**VEC: Vysvetlenie súťažných podkladov č. 5**

Verejný obstarávateľ **Mesto Košice**, so sídlom na adrese Trieda SNP 48A, 040 11 Košice - mestská časť Západ, IČO: 00 691 135 (ďalej aj ako „**Verejný obstarávateľ**“) v súlade so zákonom č. 343/2015 Z. z. o verejnom obstarávaní a o zmene a doplnení niektorých zákonov v znení neskorších predpisov (ďalej aj ako „**Zákon o verejnom obstarávaní**“ alebo skráteno aj ako „**ZVO**“) uverejnením oznámenia o vyhlásení verejného obstarávania v Úradnom vestníku Európskej únie č. 34/2024/S 99501 -2024 zo dňa 16.02.2024 a vo Vestníku verejného obstarávania č. 35/2024 zo dňa 19.02.2024 pod značkou 5172 - MSP (ďalej aj ako „**Oznámenie**“), vyhlásil verejné obstarávanie na predmet zákazky „**Modernizácia električkových tratí MET v meste Košice, 2. etapa, UČS 17 a UČS 18**“ (ďalej aj ako „**Zákazka**“ a postup zadávania Zákazky aj ako „**Verejný obstarávanie**“).

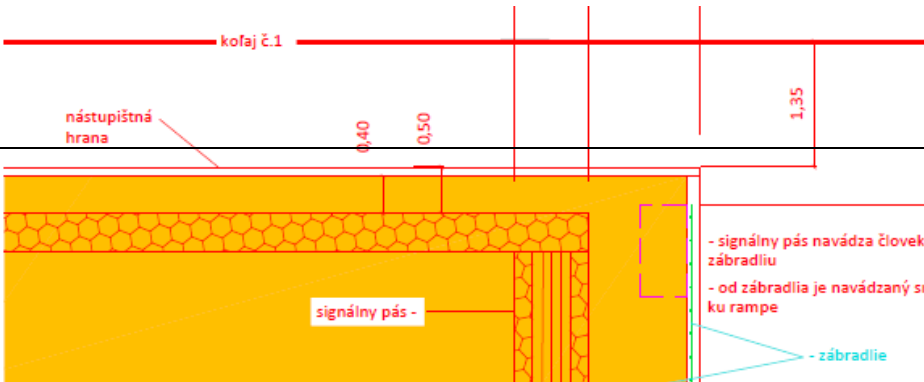
e) Otázka: Podľa Technickej správy (str. 23/29) je v položke č.3 uvedené:

Poradové číslo	Názov materiálu	Merná jednotka	Množstvo
3	Povrchu električkového telesa medzikoľajový absorbérom so zatrávnením	M2	1
			970,0

Vo výkaze výmer pre predmetný stavebný objekt sa v položke č.2 uvažuje s množstvom:

Položka	Popis	MJ	Množstvo
Č.	Kód KP	Kód TSP	
2	01080702		Povrchové úpravy terénu spevnenie svahu doskami
	15 029,0		m2

Upraví Verejný obstarávateľ množstevné údaje vo výkaze výmer?

Platí hodnota vo VV.

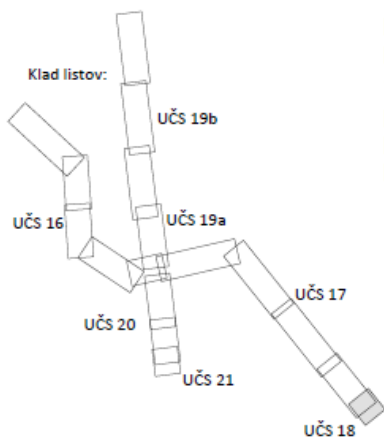
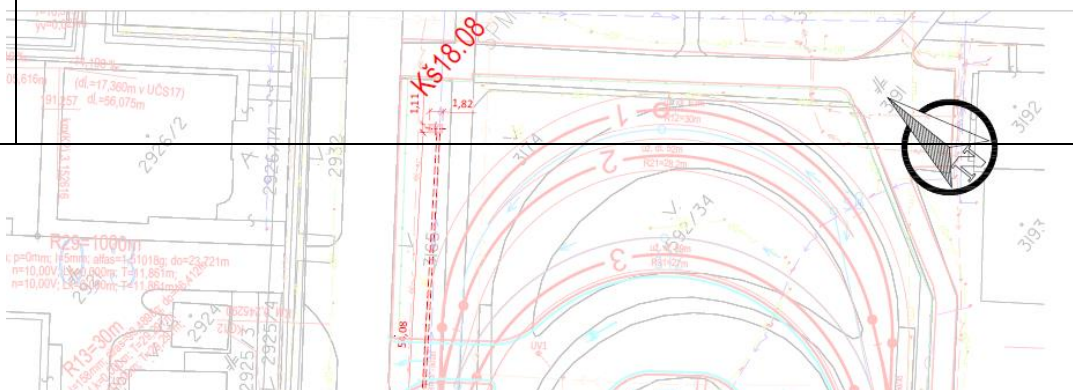
SO 18-07-51\_ Tú križ. VSS (mimo) – k.o. Moldavská (mimo), káblvod a chráničková trasa

VV obsahuje 7 ks káblových šacht.

11	22251784	Doplňujúce konštrukcie, kábelové komory plastové	ks	7,00	0,00
----	----------	--	----	------	------

V projekte v podrobnej špecifikácii je ich spolu: 5+1 = 6ks

**KÁBLOVÁ KOMORA TYP2** KÁBLOVÁ KOMORA TYP1  
ROZMERY: 2600x2800 mm ROZMERY: 1820 x 1100 mm  
VÝŠKA: 1950mm VÝŠKA: 1950mm  
POČET KUSOV: 5 POČET KUSOV: 1  
KŠ 18.01-18.04 KŠ 18.08

Ktoré platí ?

<p>Platí VV.  Výšky káblových šácht sú 1,99m.  Vonkajšie rozmery a počty jednotlivých typov šácht:  2600 x 2800mm – 6 ks  1820 x 1100mm – 1 ks</p>						
7.	<p>SO 18-07-51_ TÚ križ. VSS (mimo) – k.o. Moldavská (mimo), káblovod a chráničková trasa VV obsahuje 799m káblovodov.</p> <table data-bbox="279 1496 1268 1563"> <tr> <td>10</td> <td>22251284</td> <td>Doplňujúce konštrukcie, kábelovody z rúr alebo dielcov</td> </tr> <tr> <td>plastových</td> <td>m 799,00</td> <td>0,00</td> </tr> </table> <p>Výpočet podľa situácie:  KŠ 17.01 - 18.01 18,33bm  KŠ 18.01 – 18.02 24,88bm  KŠ 18.02 – 18.03 31,75bm  KŠ 18.03 – 18.04 31,36bm  KŠ 18.04 – 18.09 32,43bm  KŠ 18.09 – 18.10 31,97bm  KŠ 18.10 – 17.04 17,81bm  <u>Spolu</u> <b>188,53bm</b>  Výpočet podľa TS: <b>182x4+55x1 = 783 bm</b></p>	10	22251284	Doplňujúce konštrukcie, kábelovody z rúr alebo dielcov	plastových	m 799,00	0,00
10	22251284	Doplňujúce konštrukcie, kábelovody z rúr alebo dielcov					
plastových	m 799,00	0,00

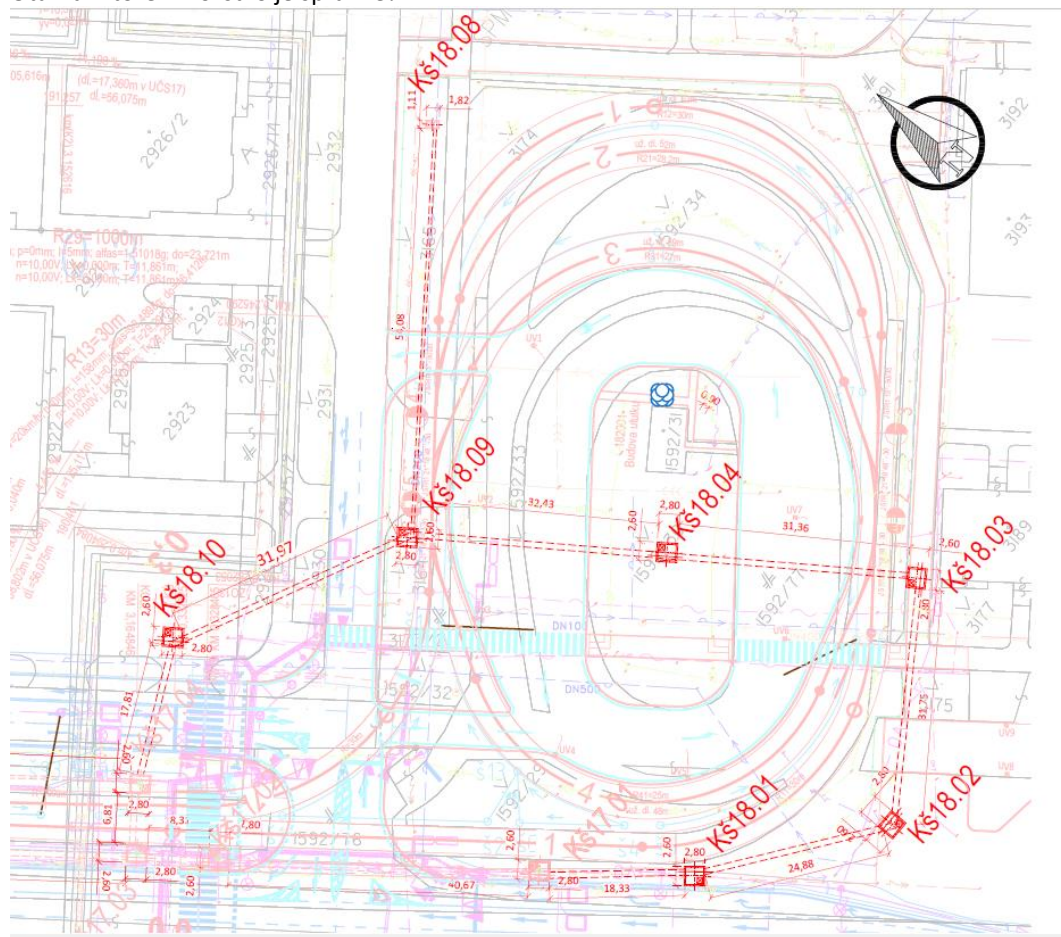
## 8.2 Navrhované riešenie

### Objekt káblovej trasy :

Kš 18.01- Kš 18.10 po 17.04 204m  
Kš 18.09- Kš 18.8 55m  
Celková dĺžka hlavnej káblovej trasy je 254 m

Z toho trasa kablovodov:

Kš 18.01- Kš 18.10 po 17.04	182m	36chraničiek
Kš 18.09- Kš 18.8	55m	9chraničiek
Spolu	237m

Káblvodová trasa obsahuje 7 ks šácht.

Otázka: Ktoré množstvo je správne?

Platí výpočet podľa situácie. Položka č.10 bude opravená na výmeru 809 m.
